Torre Giulia Wind S.r.l.

Oggetto: [ID_VIP: 4772] Procedura di VIA ai sensi del l'art. 23 del D. lgs. 152/2006 e ss.mm.ii. relativa ad un Impianto per la produzione di energia da fonte eolica costituito da 13 aerogeneratori, ciascuno di potenza pari a 4,2 MW per una potenza complessiva pari a 54,60 MW, localizzato nel Comune di Cerignola (FG) in località "Torre Giulia" e con parte del le opere di connessione ricadenti nel Comune di Stornara (FG). Proponente *Torre Giulia Wind S.r.l.* – Trasmissione relazione tecnica di controdeduzioni alla nota Prot. n. 7054-P inviata in data 23/02/2022 dal Ministero della Cultura - Direzione Generale Archeologia Belle Arti e Paesaggio

PROGETTO DEFINITIVO PER LA REALIZZAZIONE DI UN PARCO EOLICO NEL COMUNE DI CERIGNOLA (FG) IN LOCALITA' "TORRE GIULIA"

Osservazioni in riscontro alla nota Protocollo 7054-P del 23.02.2022 del Servizio V della Direzione Generale Archeologia, Belle Arti e Paesaggio del Ministero per i Beni e le Attività Culturali e per il Turismo

Corsi acqua presenti nell’area d’intervento (cfr. DW19045D-V02)

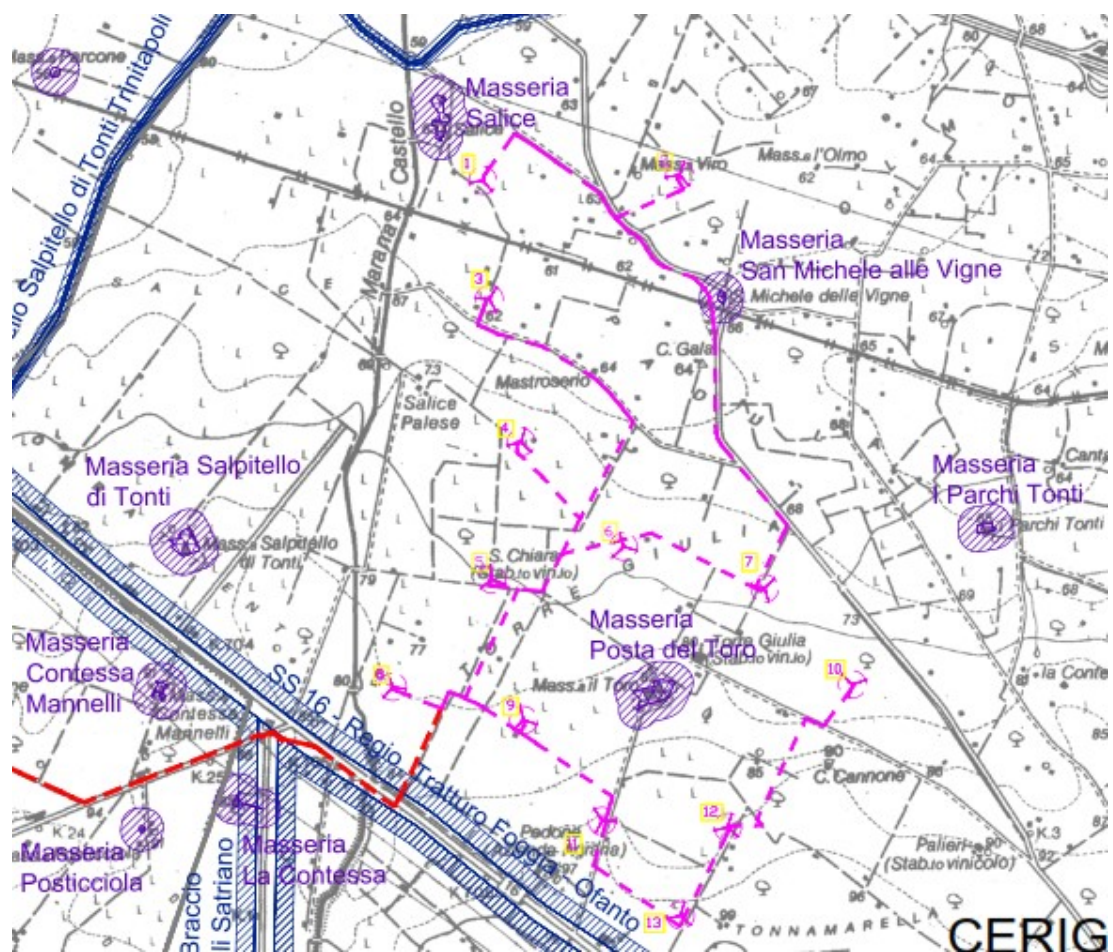
Si rilevano alcune interferenze del progetto con aree sottoposte a vincolo paesaggistico e tutelate ex lege D.Lgs. n. 42/2004 – art. 142, ed in particolare:

- interferenza diretta con BP –fiumi e torrenti, corsi d’acqua iscritti negli elenchi delle acque pubbliche, il cavidotto esterno, lungo il suo tracciato, attraversa questo corso d’acqua “Marana Castello”.L’attraversamento del corso d’acqua avverrà con la tecnica della Trivellazione teleguidata(TOC).

- interferenza diretta con UCP – *Formazioni arbustive in evoluzione naturale*: il cavidotto esterno, lungo il suo tracciato, attraversa formazioni arbustive presenti lungo la Marana Castello, il cavidotto sarà interrato e realizzato con la tecnica della trivellazione;
- un tratto del cavidotto esterno transiterà per un breve tratto lungo la complanare della SS16 (Regio Tratturo “Foggia - Ofanto”) e attraverserà la SP 68 per Stornara (Regio Braccio Cerignola – Ascoli Satriano). I cavidotti che interessano i tratturi, saranno interrati e siti sottostrade carrabili esistenti;
- interferenza diretta Con UCP – Area di rispetto delle componenti culturali e insediative, il cavidotto interno di collegamento tra la WTG02 e la WTG07 taglia l’area buffer della *Masseria San Michele alle Vigna* lungo la nuova viabilità esistente;

La formazione arbustiva evidenziata (UCP del PPTR) è presente lungo la “Marana Castello”, tale attraversamento avverrà in “TOC” per cui l’interferenza diretta è resa nulla.

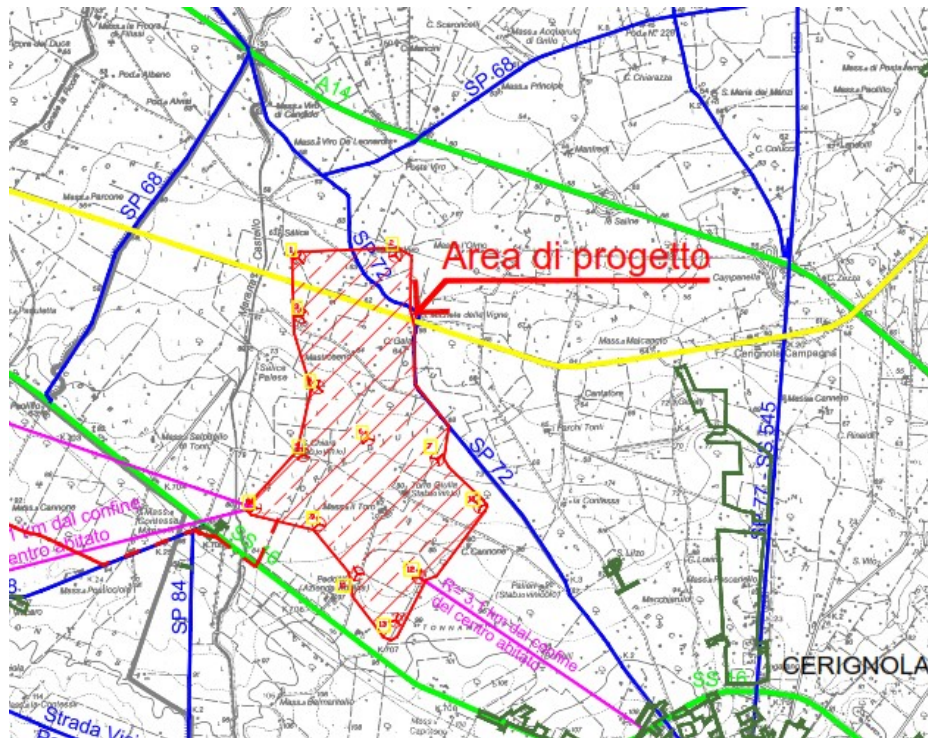
VALUTATO invece che il progetto proposto non tiene conto di quanto sopra indicato, essendo localizzato in un'area agricola e che per le aree interessate dall'intervento sono previsti obiettivi di riqualificazione e valorizzazione da attuarsi attraverso la *tutela dei valori del contesto* e conservando il paesaggio rurale per integrare la dimensione paesistica con quella culturale.

A tal proposito è opportuno puntualizzare i seguenti aspetti e soprattutto valutare l'intervento progettuale nella realtà paesaggistica in cui si colloca.

L'area Vasta d'Indagine di 9 km è caratterizzata sì da un paesaggio rurale, ma la vocazione artigianale e produttiva del territorio è fortemente presente. Il layout di progetto è stato scelto in un'area fortemente antropizzata, servita da una fitta rete infrastrutturale.

L'area di progetto è delimitata a nord dall'Autostrada A14, attraversata trasversalmente dalla linea ferrata (gialla) a sud dalla SS 16, servita da una fitta rete di strade provinciali e da stazioni elettriche di collegamento alla RTN, che le danno un valore strategico produttivo. E' opportuno considerare che la SS 16 rappresenta un vero polo artigianale – produttivo per la piana di Cerignola, infatti lungo la complanare della statale 16 è continua la presenza di capannoni artigianali produttivi. Gli elaborati di SIA comprende il documento DC19045D-V29-ANALISI DELLA VISIBILITA' LUNGO LA SS16, da cui è possibile cogliere la tipologia di manufatti presenti che spesso creano barriera visiva all'impianto di progetto. Mentre il parere del MIC considera il notevole impatto cumulativo delle infrastrutture che non corrisponde alla realtà dei luoghi.
